**Avis délibéré de la mission régionale
d'autorité environnementale Auvergne-Rhône-Alpes
relatif au projet de remplacement du télésiège de Conche
présenté par la SAEM Sports et Tourisme
sur la commune de Châtel (74)**

Avis n° 2020-ARA-AP-1006

La mission régionale d'autorité environnementale (MRAe) Auvergne-Rhône-Alpes du Conseil général de l'environnement et du développement durable (CGEDD), s'est réunie le 23 juin 2020, en visioconférence. L'ordre du jour comportait, notamment, l'avis relatif au projet de "Remplacement du télésiège de Conche", sur la commune de Châtel (74)".

Plan de masse du projet – Source : dossier de demande d'autorisation d'exécution des travaux

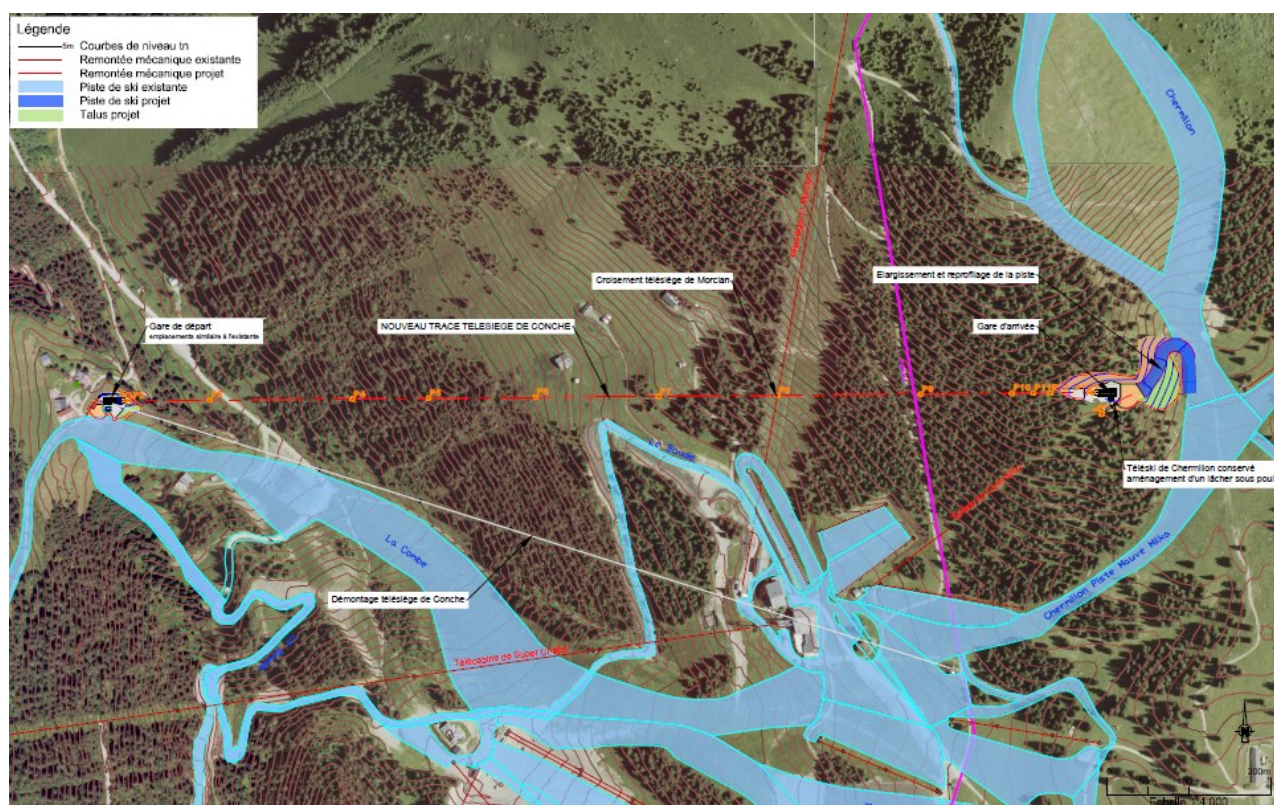
La présentation du projet est pédagogique ; toutefois, le dossier aurait gagné en clarté si certains éléments essentiels à la compréhension des enjeux étaient précisés. Ainsi, les surfaces et les volumes des terrassements nécessaires à la construction des nouvelles gares et à la création de la piste de raccordement ne sont pas indiqués dans l'étude d'impact. Par ailleurs, les modalités de démontage des pylônes et autres équipements de l'ancienne installation à supprimer ne sont pas précisés.

Enfin, les emplacements des pylônes du nouveau télésiège ne figurent pas sur les cartes fournies dans l'étude d'impact ; ils figurent toutefois dans le dossier de Demande d'Autorisation d'Exécution des Travaux (DAET).

L'Autorité environnementale recommande de compléter le dossier sur ces points.

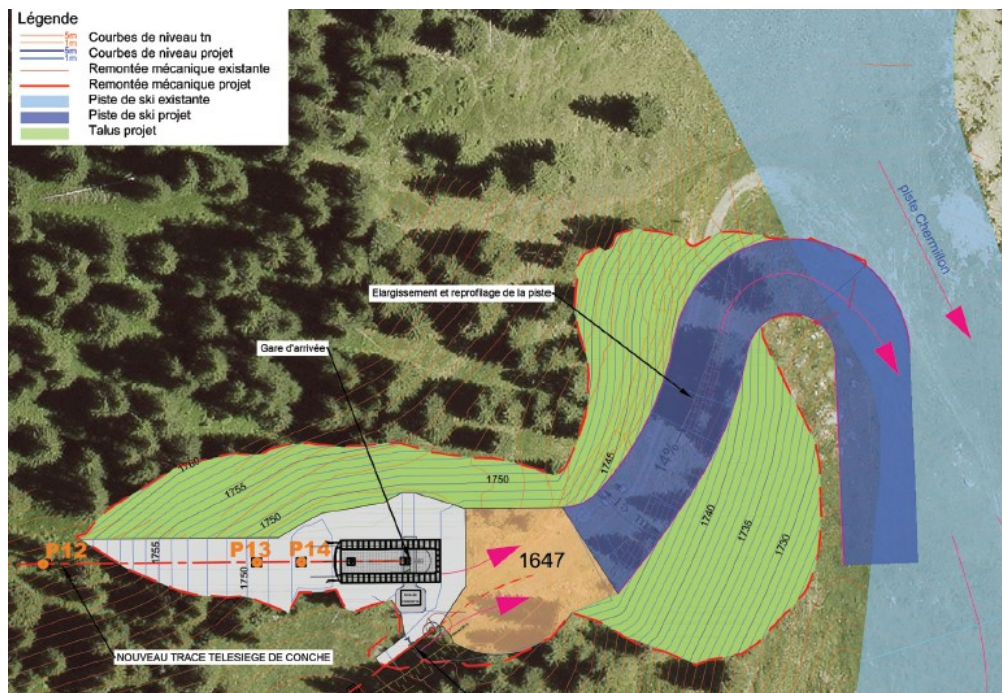
La vue en plan de la gare supérieure (cf. photo-montage ci-dessus) situe cet équipement dans un contexte boisé et il en va de même pour la création de la piste de raccordement. Elle indique des projets de talus qui nécessiteront des terrassements importants. Le dossier n'apporte aucune indication sur les volumes des remblais. Des photo-montages de la future gare supérieure et de la piste attenante permettraient au lecteur d'apprécier leur intégration dans les paysages proche et lointain.

L'Autorité environnementale recommande de fournir les éléments permettant de démontrer la bonne insertion paysagère du projet, des gares supérieure et inférieure, des pylônes et du layon créés.

Tracé du futur télésiège à travers les boisements. Source étude d'impact.

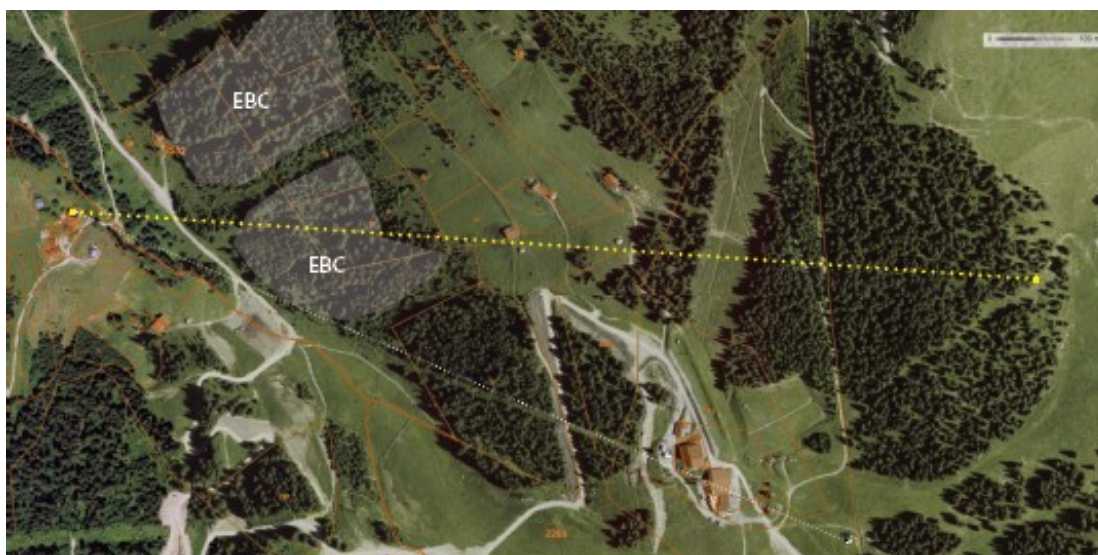
Par ailleurs, même si le projet s'inscrit dans un environnement anthropisé, la création de ce nouveau télésiège va générer un layon défriché au sein de milieux boisés, jusqu'à présent préservés (cf. photo-montage ci-dessous). Le dossier n'apporte pas d'arguments permettant de conclure à l'absence d'impacts paysagers lors de la création de ce nouvel équipement. La ligne du télésiège va traverser plusieurs espaces boisés et nécessite l'installation de 14 pylônes dans une zone qui en était dépourvue à l'exception du lieu de croisement avec le télésiège du Morclan¹⁹. Compte tenu de la largeur de 18 m du layon, un photo-montage serait utile pour apprécier son impact paysager et sa visibilité de plusieurs points de vue. En outre, aucune mesure n'est prise dans la séquence ERC afin de réduire l'impact du layon, par exemple en évitant l'effet de coupure franche et en prévoyant un traitement de celle-ci avec de la végétation basse et arbustive, ou en introduisant des irrégularités en largeur.

19 En outre l'ancien layon, visible sur la photo ci-dessus, restera perceptible de nombreuse années.

L'Autorité environnementale recommande d'amplifier, le cas échéant, les mesures de réduction des impacts du démontage de l'ancien télésiège de Conche.

Aménagement du Secteur débutant de Super-Châtel - Source étude d'impact page 129

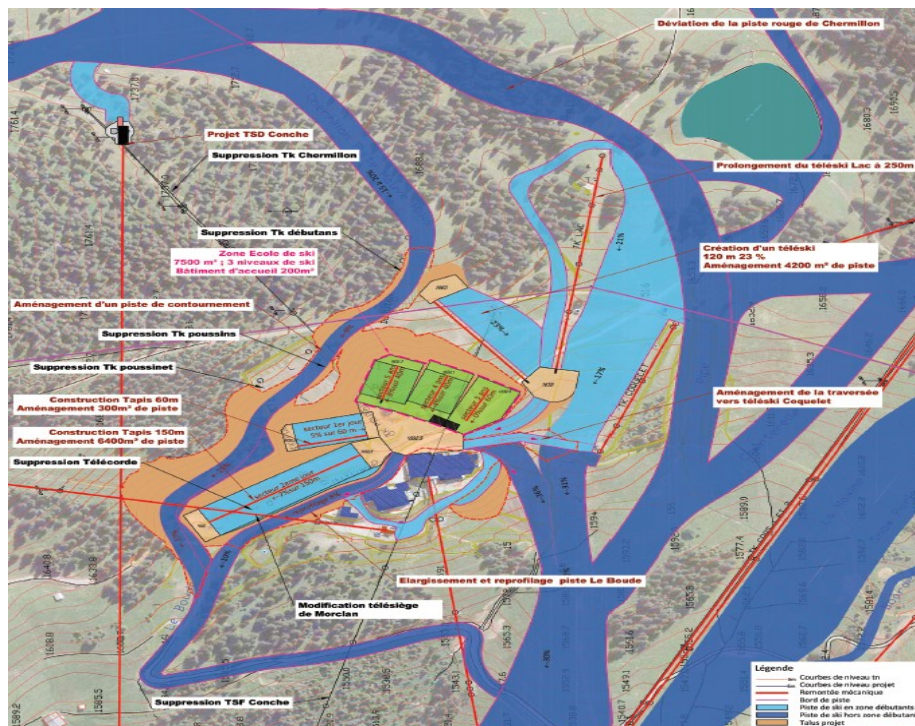
La description des projets de restructuration du secteur débutant de Super-Châtel et de la piste de Morclan est de qualité, avec de nombreux éléments chiffrés, cartes et photo-montages, permettant au lecteur de bien évaluer leur impact. Il est notamment mentionné un défrichement de 1,2 ha²⁶ pour la restructuration du secteur débutant de Super-Châtel.

Toutefois, les impacts cumulés sur les habitats, la faune et le paysage méritent d'être étudiés de manière approfondie et ne peuvent être considérés comme « *négligeables à court et long termes* », comme indiqué à la page 134 de l'étude d'impact.

L'Autorité environnementale recommande d'intégrer l'ensemble des opérations projetées sur le secteur de Super-Châtel dans une étude d'impact globale²⁷.
